**Eidgenössisches Nuklearsicherheitsinspektorat ENSI**  
**Inspection fédérale de la sécurité nucléaire IFSN**  
**Ispettorato federale della sicurezza nucleare IFSN**  
**Swiss Federal Nuclear Safety Inspectorate ENSI**

## Stellungnahme zum Entsorgungsprogramm 2008 der Entsorgungspflichtigen

ENSI 33/110

Figur 5-1: Der Realisierungsplan für das HAA- und das SMA-Lager trägt den Annahmen in der Kostenstudie 2006 und den Vorgaben des Konzeptteils des Sachplans geologische Tiefenlager Rechnung (Kombination der Tabellen 5-1a und 5-1b, NTB 08-01, S. 52 und 53).

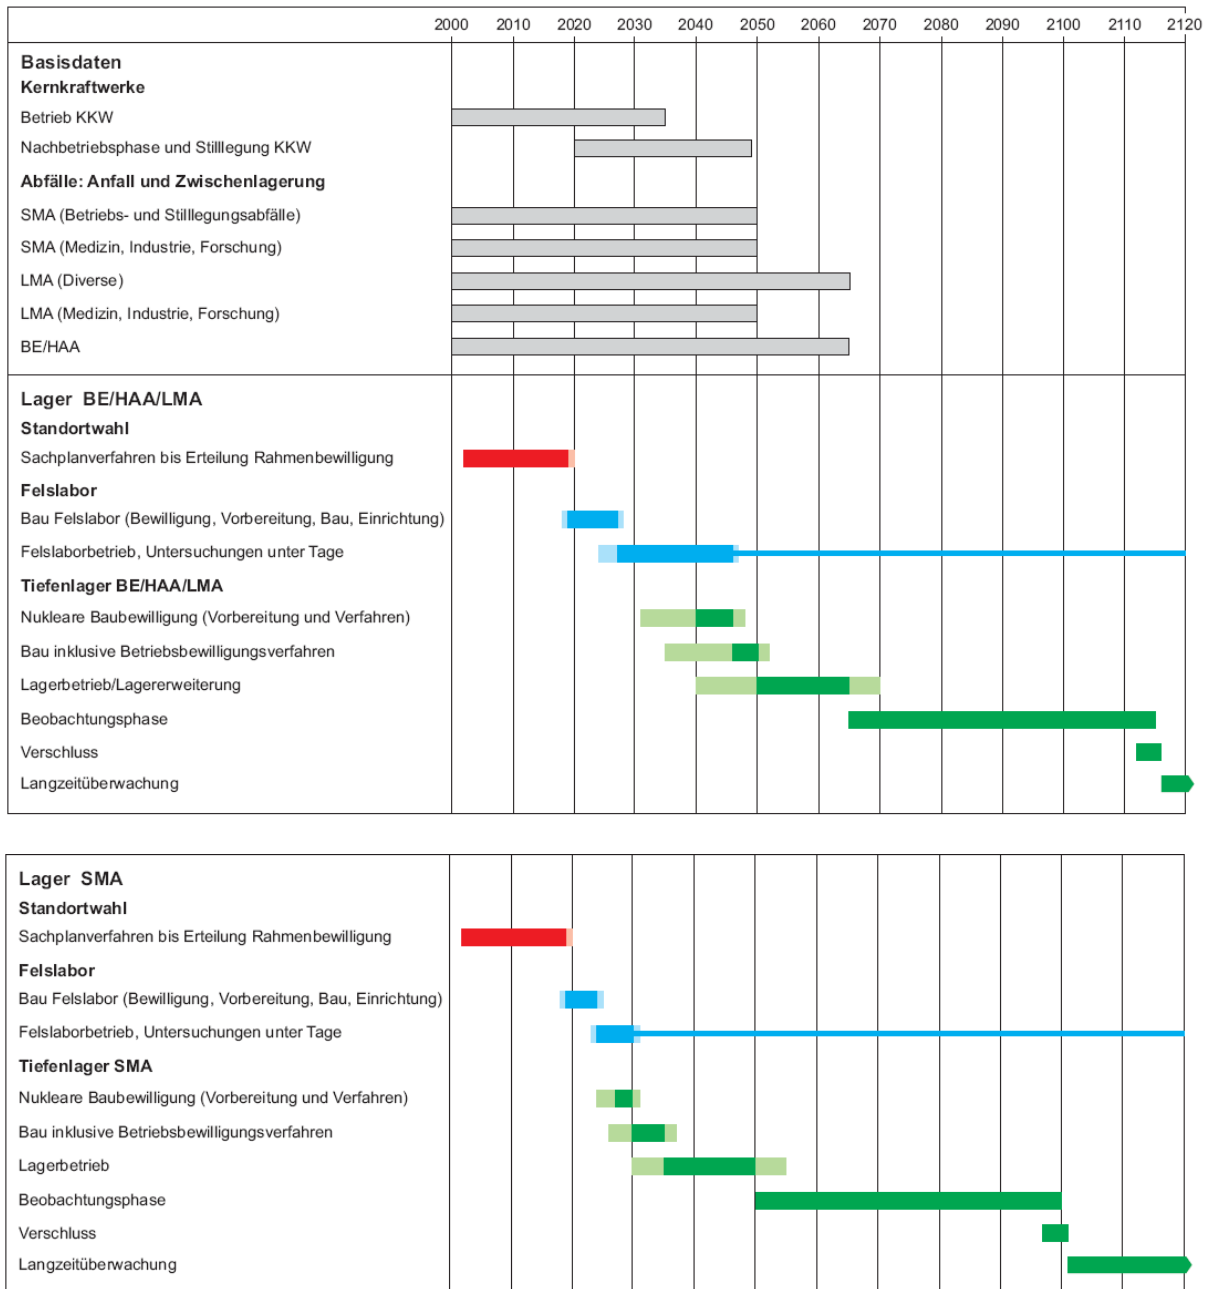
Der vorgesehene Zeithorizont für Bewilligung, Vorbereitung, Bau und Betrieb des untertägigen Felslabors von weniger als zehn Jahren (bis auf einzelne Langzeitbeobachtungen) am Standort des SMA-Lagers entspricht aus Sicht des ENSI einer zu optimistischen Annahme, um die für die Einreichung des Baubewilligungsgesuchs notwendigen geologischen, sicherheitstechnischen und bautechnischen Datengrundlagen zu erheben. So geht der Realisierungszeitplan für das SMA-Lager der Nagra gemäss NTB 08-01, Tab. A.4-2 davon aus, dass

Das Ziel des Felslabors ist die untertägige Charakterisierung des Wirtgesteins und die Erhebung der für das Baugesuch erforderlichen Datensätze (beispielsweise Homogenität/Heterogenität der Gesteinsbeschaffenheit, felsmechanische Kennwerte, In-situ-Spannungsfeld, Trennflächen und Gebirgseigenschaften). Im Rahmen der Überprüfung des Entsorgungsprogramms stellte das ENSI der Nagra deshalb die Frage, ob diese Datensätze in ein Baugesuch 2026 einfliessen können, wenn mit Aufbau und Durchführung der Messungen auf Lagerebene erst 2025 begonnen werden kann.

Das ENSI nimmt die Ausführungen der Nagra zur Kenntnis und fordert, dass für die Erstellung des nächsten Entsorgungsprogramms dieser Punkt vertieft dargelegt wird. Insbesondere sind im Hinblick auf das Baugesuch der Kenntnisstand der standortspezifischen felsmechanischen Eigenschaften des Wirtgesteins, aber auch die geplanten Experimente im Felslabor hinsichtlich Homogenität / Heterogenität der Gesteinsbeschaffenheit, der Felsmechanik, des In-situ-Spannungsfelds und des Gebirgsverhaltens darzulegen.

Gemäss vorgeschlagener Zeitplanung (vgl. Figur 5-1) laufen der Betrieb des Felslabors für das SMA-Lager und die entsprechenden untertägigen Untersuchungen zeitlich parallel mit der Vorbereitung und dem Verfahren für die nukleare Baubewilligung. Aus Sicht des ENSI hat die Nagra bei der Erstellung des nächsten Entsorgungsprogramms zu erläutern, wie offene Fragen mittels Felslaboruntersuchungen für das Baugesuch des SMA-Lagers rechtzeitig beantwortet werden können.

Gemäss vorgeschlagener Zeitplanung (vgl. Balkendiagramm Figur 5-1) laufen der Betrieb des Felslabors und die entsprechenden untertägigen Untersuchungen zeitlich parallel mit der Vorbereitung und dem Verfahren für die nukleare Baubewilligung. Die Nagra hat bei der Aktualisierung des Entsorgungsprogramms zu erläutern, wie die Ergebnisse der Felslaboruntersuchungen im nuklearen Baugesuch zeitlich berücksichtigt werden können.

Das ENSI fordert, dass bei der Erstellung des nächsten Entsorgungsprogramms der Zeitbedarf für die Datenerhebung für das Baugesuch des SMA-Lagers vertieft dargelegt wird. Insbesondere sind im Hinblick auf das Baugesuch der Kenntnisstand der standortspezifischen felsmechanischen Eigenschaften des Wirtgesteins, aber auch die geplanten Experimente im Felslabor hinsichtlich Homogenität / Heterogenität der Gesteinsbeschaffenheit, der Felsmechanik, des In-situ-Spannungsfelds und des Gebirgsverhaltens darzulegen.

Das ENSI fordert, dass bei der Erstellung des nächsten Entsorgungsprogramms die Planung für die Entwicklung des untertägigen Felslabors für ein SMA-Lager und die geplanten Experimente stufengerecht zu konkretisieren und im Entsorgungsprogramm darzulegen sind. Insbesondere sind Fragen des Kenntnisstands der felsmechanischen Eigenschaften in den im Sachplanverfahren betrachteten Wirtgesteinen, aber auch die geplanten Experimente im Felslabor hinsichtlich Homogenität / Heterogenität der Gesteinsbeschaffenheit, der Felsmechanik, des In-situ-Spannungsfelds und der Gebirgseigenschaften zu diskutieren.
